Modulo per la presentazione delle osservazioni per i piani/programmi/progetti sottoposti a procedimenti di valutazione ambientale di competenza statale

ID: Codice procedura (ID_VIP/ID_MATTM): 12691

“Progetto di un impianto eolico denominato “Pitigliano” ubicato nei comuni di Pitigliano (GR) e Sorano (GR) costituito da 20 (venti) aerogeneratori di potenza nominale 7,0 MW per un totale di 140,0 MW con relative opere connesse ed infrastrutture indispensabili”

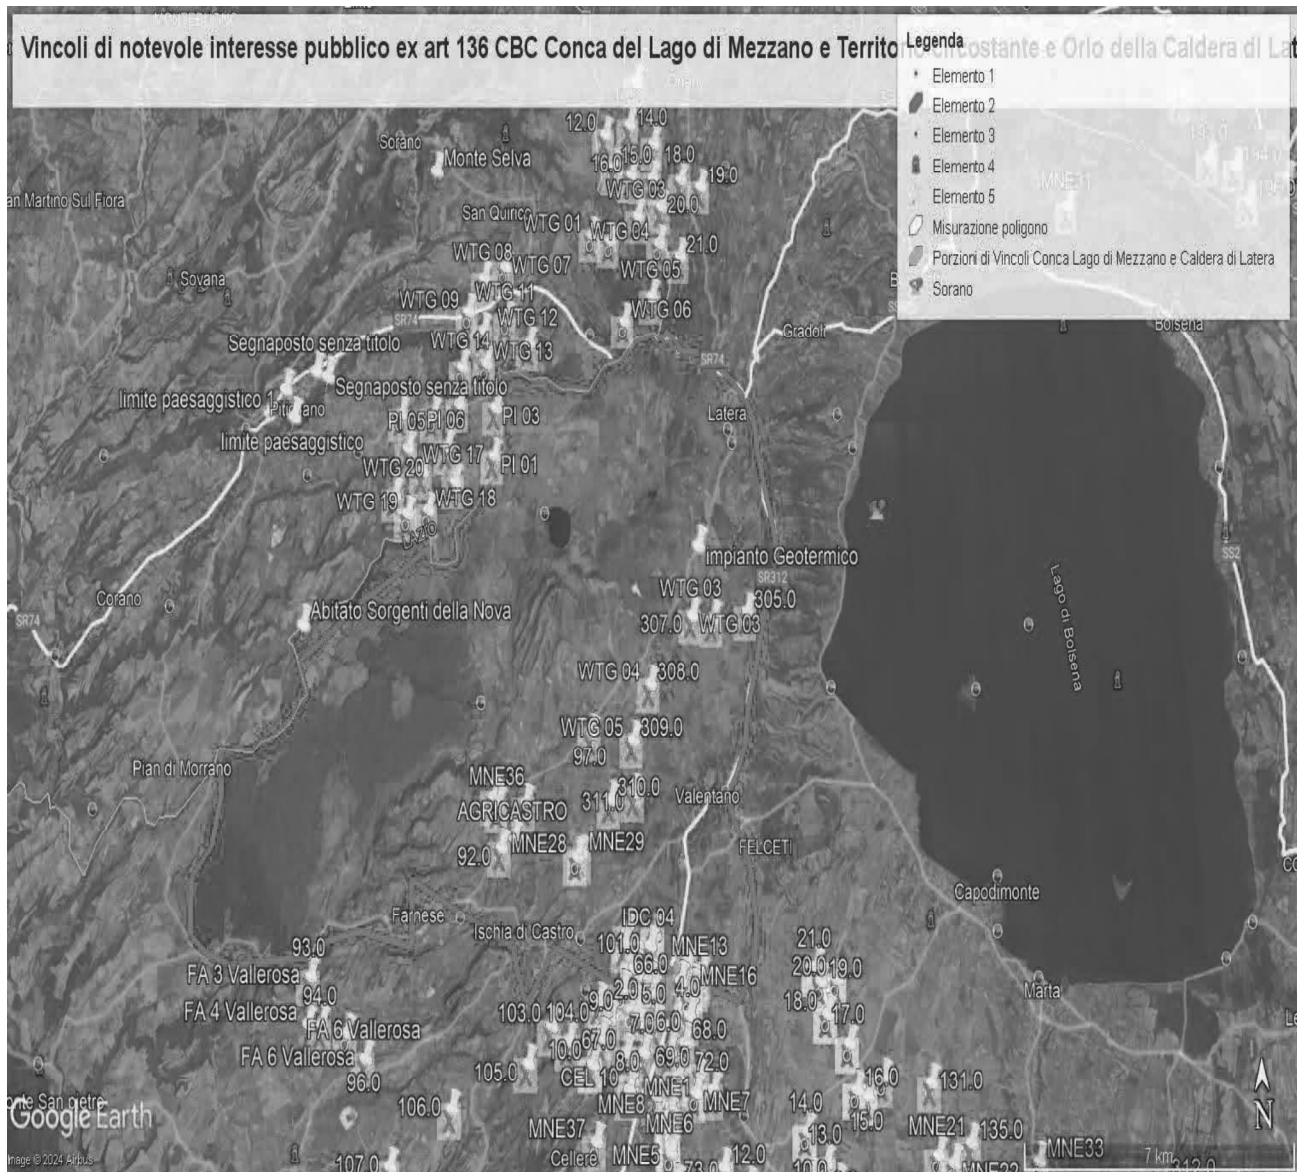
Come è illustrato nell'immagine si ribadisce che l'impianto industriale "Pitigliano" ricade completamente all'interno delle fasce di rispetto dei due vincoli di notevole

interesse pubblico e lambisce quelle di un terzo vincolo e quindi come affermato dal Consiglio di Stato nelle sentenze citate, l'impianto è insediato in area non idonea ai sensi dell'art. 20 comma 8 lettera c quater del D.Lgs. n. 199/2021 e ss.mm.ii al contrario di quanto sostiene la proponente.

IMMAGINE n. 2 Impianto eolico industriale “Pitigliano” e distanze aerogeneratori dai Vincoli della Conca del Lago di Mezzano...

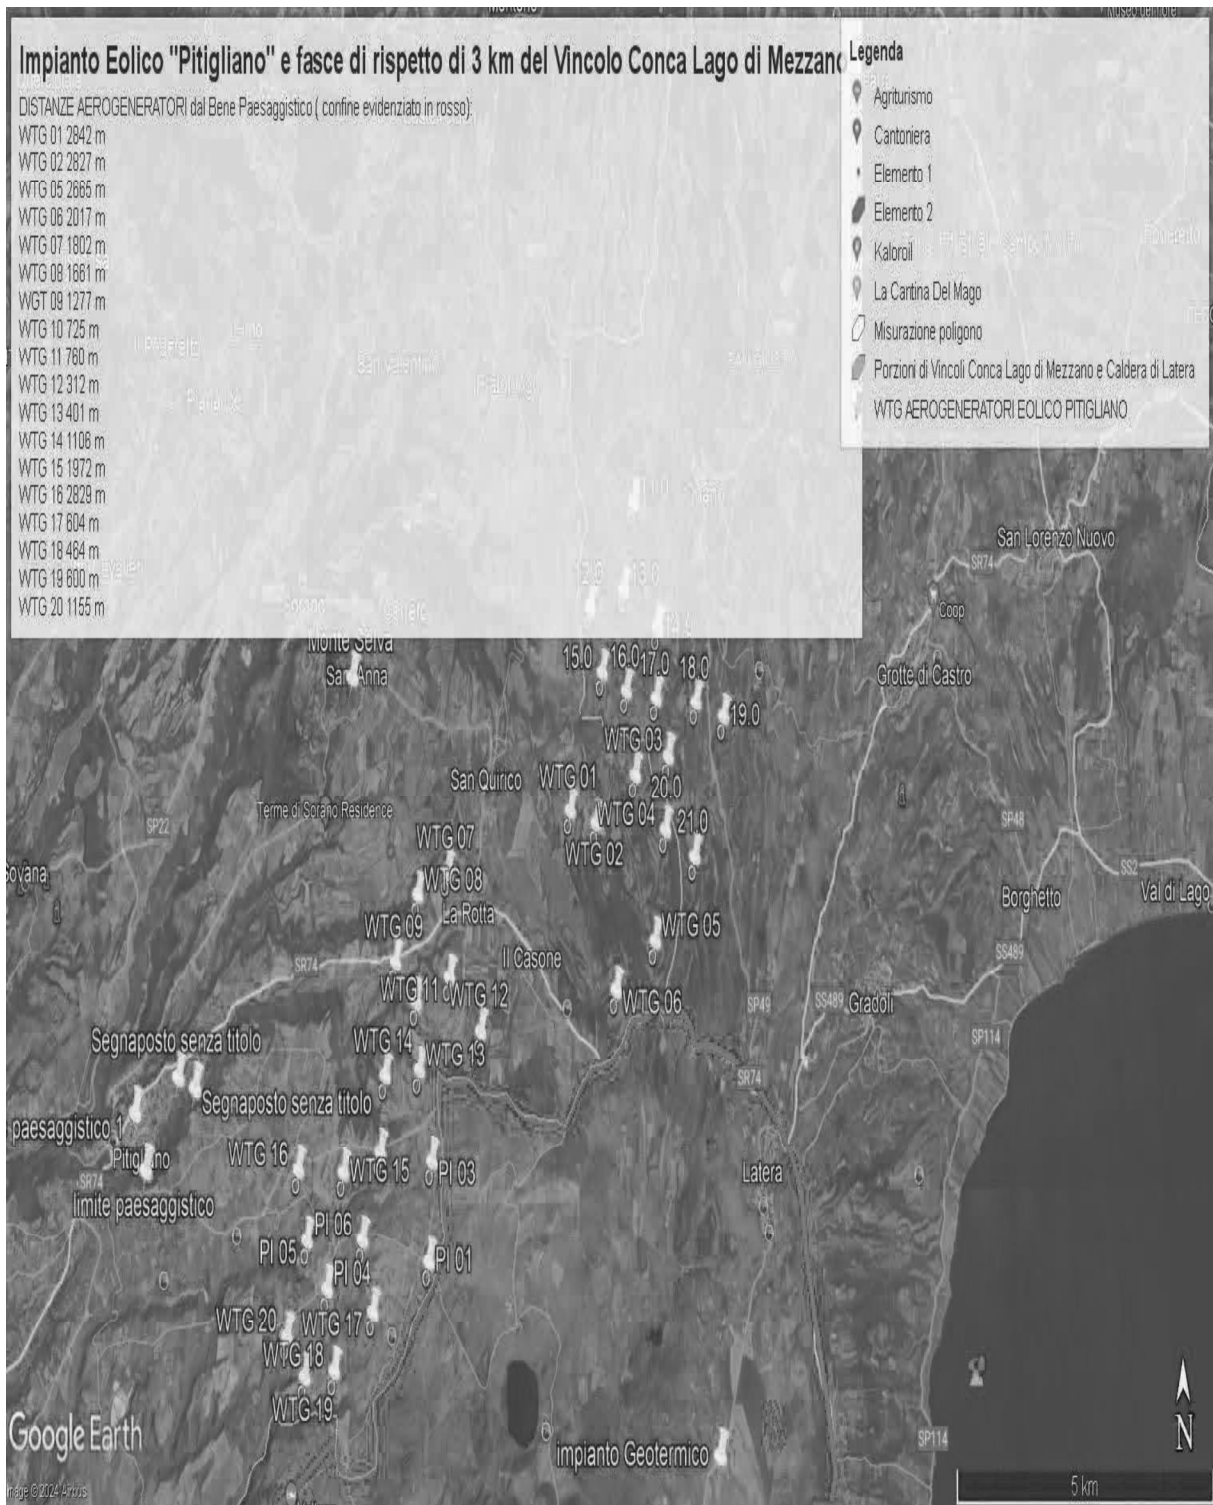
Al contrario di quanto sostiene la proponente, si evidenzia che l'impianto eolico industriale citato non solo ricadrebbe con tutti e 20 gli aerogeneratori all'interno delle fasce di rispetto di 3 km di due vincoli paesaggistici di notevole interesse pubblico esistenti nella Regione Lazio e con una parte di essi nel vincolo paesaggistico del Centro abitato di Sorano (GR) quindi in aree non idonee all'installazione di impianti di energia rinnovabile. Addirittura, alcuni aerogeneratori sarebbero ubicati a poche centinaia di metri dai perimetri dei due vincoli paesaggistici laziali ex art 136 del CBC. Ma la non idoneità dell'area non sarebbe certificata soltanto da questi vincoli paesaggistici ma anche dalle fasce di rispetto dei Beni della Parte seconda del CBC numerosi nel territorio interessato dal progetto dell'impianto eolico. Infatti la Proponente a pag 11 del SIA scrive: *"L'area interessata si trova all'esterno delle aree SIN individuate in Toscana e dista circa: 2,8 km dal centro abitato di Pitigliano, 2,7 km dal centro abitato di Onano, 2,8 km dal centro abitato di Latera"*. Quindi l'impianto come certifica la proponente potrebbe ricadere all'interno delle fasce di rispetto dei Centri Storici dei paesi citati e comunque li lambirebbe. Incompatibile sarebbe l'ubicazione di una parte del cavidotto che ricadrebbe nelle fasce di rispetto

del vincolo paesaggistico di notevole interesse pubblico del Centro Storico di Pitigliano. Considerando che le Regioni grazie al Decreto interministeriale nell'emanazione della legge sulle aree idonee e non idonee hanno la facoltà di estendere le fasce di rispetto dei Beni del CBC fino a 7 km per alcuni di essi non è da escludere che gli aerogeneratori del progetto eolico, essendo ancora in itinere, tra qualche mese si troverà ancora con ulteriori incompatibilità oltre alle numerose già esistenti. Questa possibilità di estensione delle fasce di rispetto fino a 7 km per i Beni del CBC da parte delle Regioni diventa particolarmente probabile per il Centro Storico di Pitigliano famoso nel mondo come dimostra anche il prestigioso riconoscimento insieme a Sovana e Sorano nell'elenco dei siti del World Monuments Found (WMF) prestigiosa istituzione con sede a New York che svolge un ruolo complementare a quello dell'Unesco. La stessa considerazione per il Centro storico di Pitigliano ovviamente vale sia per Sorano che per Sovana.

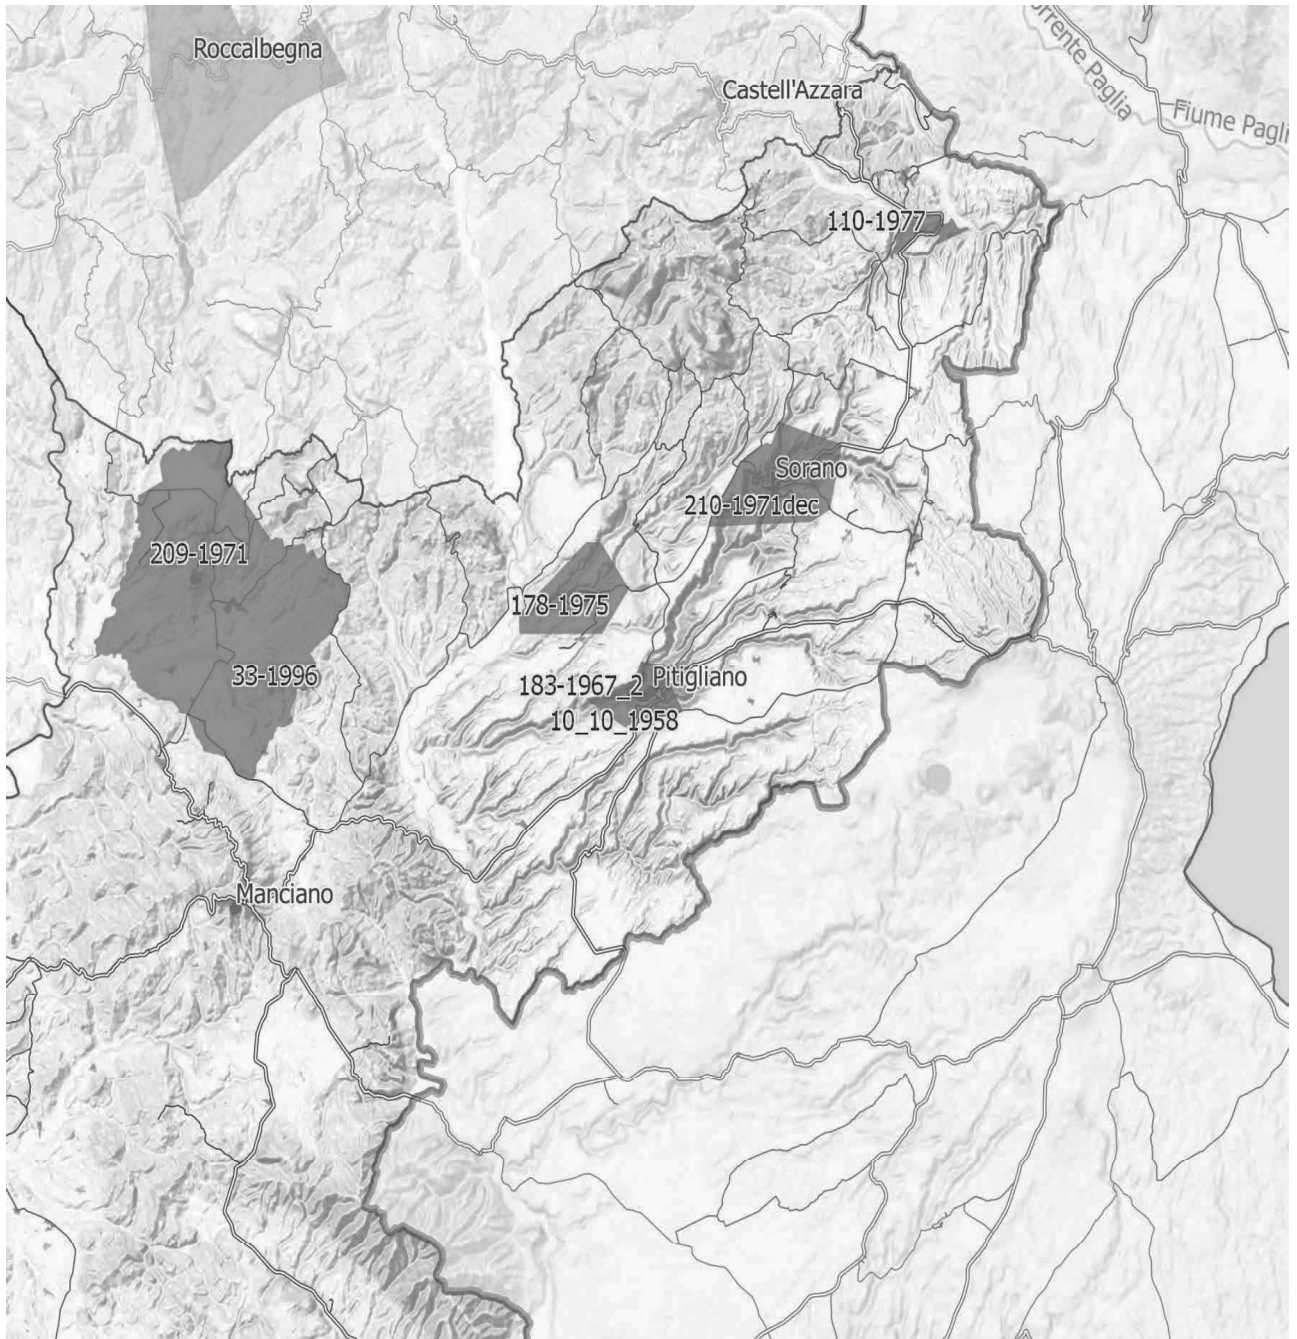
Inoltre, come sostiene la Proponente parte dell'impianto si verrebbe a trovare a 3,5 km dal centro abitato di Sorano. Infatti, tre degli aerogeneratori WTG 08, 09, 10 sono addirittura all'interno delle fasce di rispetto dei 3 km del suo vincolo paesaggistico di notevole interesse pubblico ex art 136 del CBC. Si evidenzia che così si crea

IMMAGINE n. 4 Si evidenzia che i tre aerogeneratori WTG 07, WTG 08 e WTG 09 impattano con il vincolo paesaggistico di notevole interesse pubblico del Centro Storico di Sorano. Il WTG 07 si troverebbe a 2828 m, WTG 08 2504 e WTG 09 2990. Il cavidotto dell'impianto invece impatta in buona parte del Vincolo paesaggistico ex art. 136 del CBC del Centro Storico di Pitigliano.

IMMAGINE n 5. Mappa eolici elaborata dall'Associazione Amici della Terra. La mappa evidenzia il cumulo degli impianti tra Lazio e Toscana.

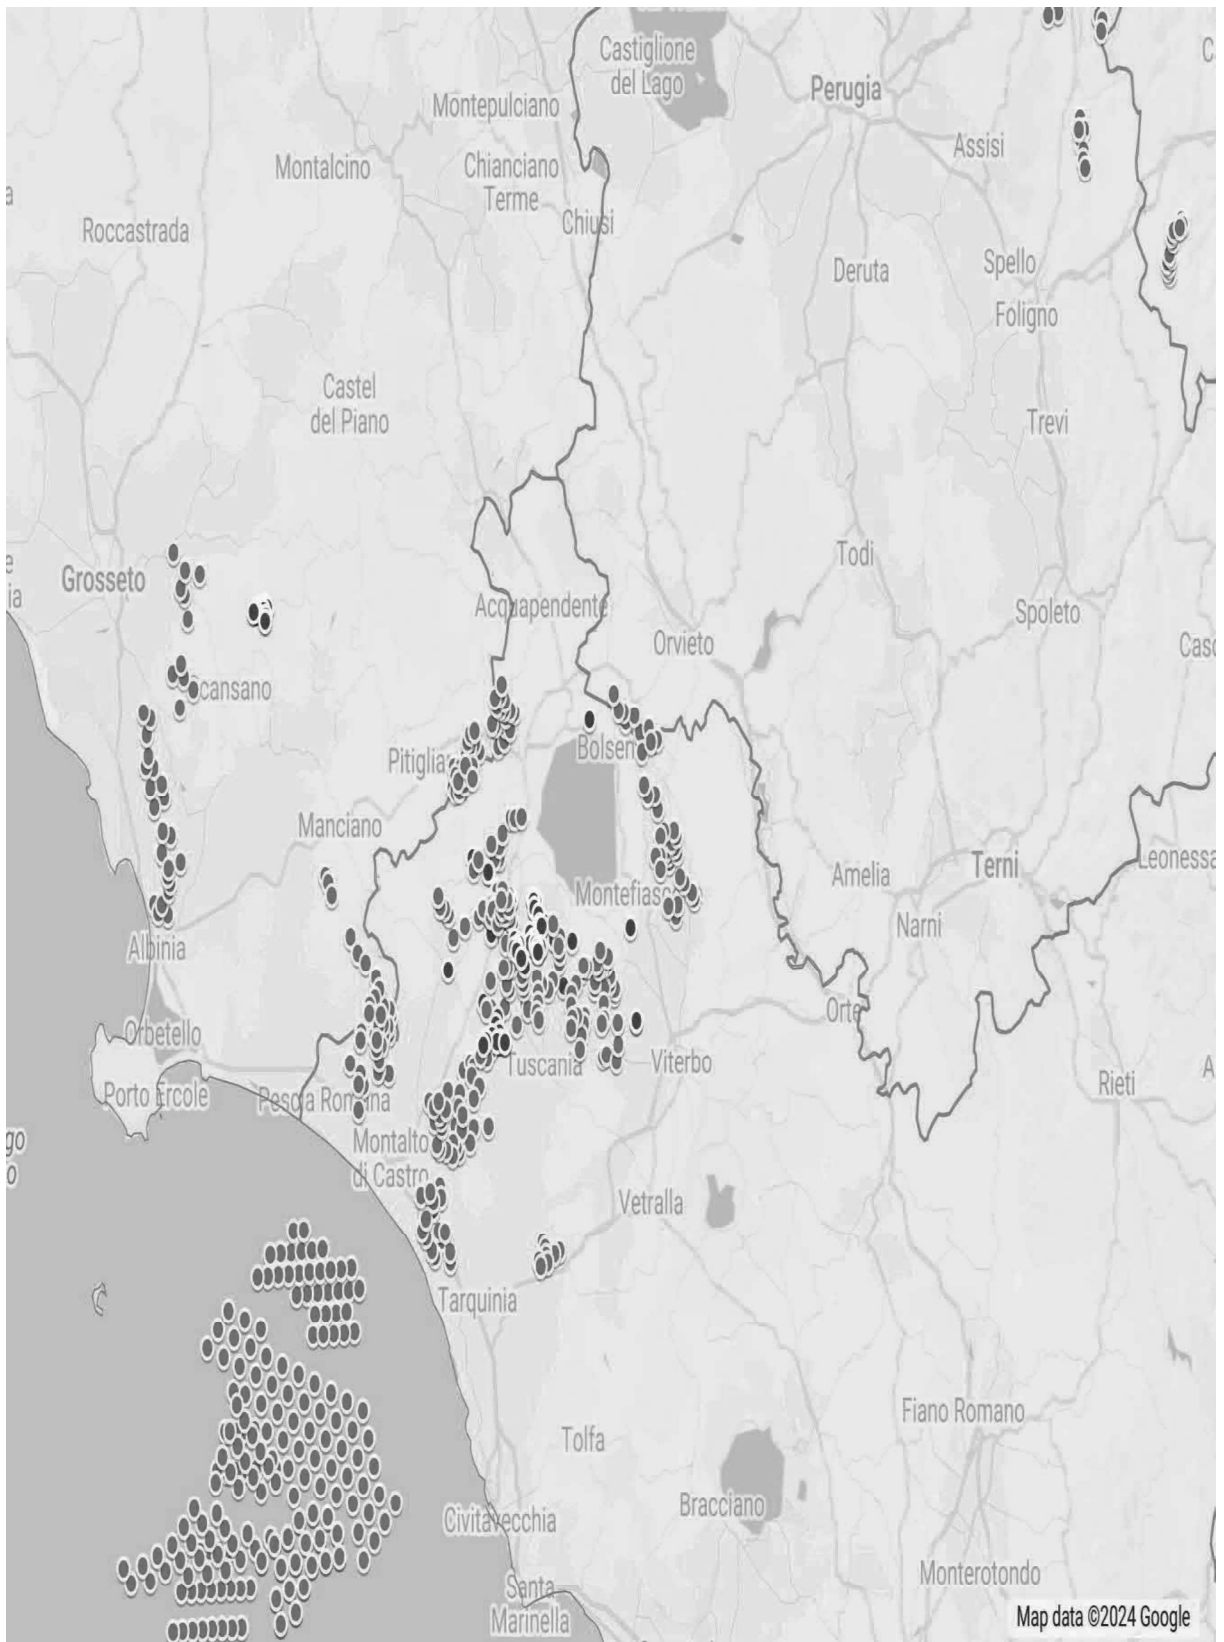
Riguardo al cumulo degli impianti FER, le mappe prodotte dalla proponente riguardano, come già evidenziato, soltanto una parte molto piccola degli impianti FER dell'area intermedia e vasta e in particolare di quelli eolici che contribuiscono a creare un notevole cumulo e la saturazione del territorio tosco laziale. Riguardo al cumulo dei soli impianti eolici si riporta la mappa dell'intervisibilità degli impianti eolici elaborata dall'Associazione nazionale “Amici della Terra”.

Se agli impianti eolici rappresentati qui sopra che non comprendono sia l'impianto eolico Pitigliano e le altre 14 pale del progetto eolico in verifica amministrativa sempre nel territorio di Pitigliano si aggiungono i migliaia di ettari (7000 fin'ora) di territorio occupato dagli impianti fotovoltaici e agrivoltaici e dalle altre tipologie appare chiaro il numero spropositato degli impianti FER nella bassa toscana e nella Tuscia.
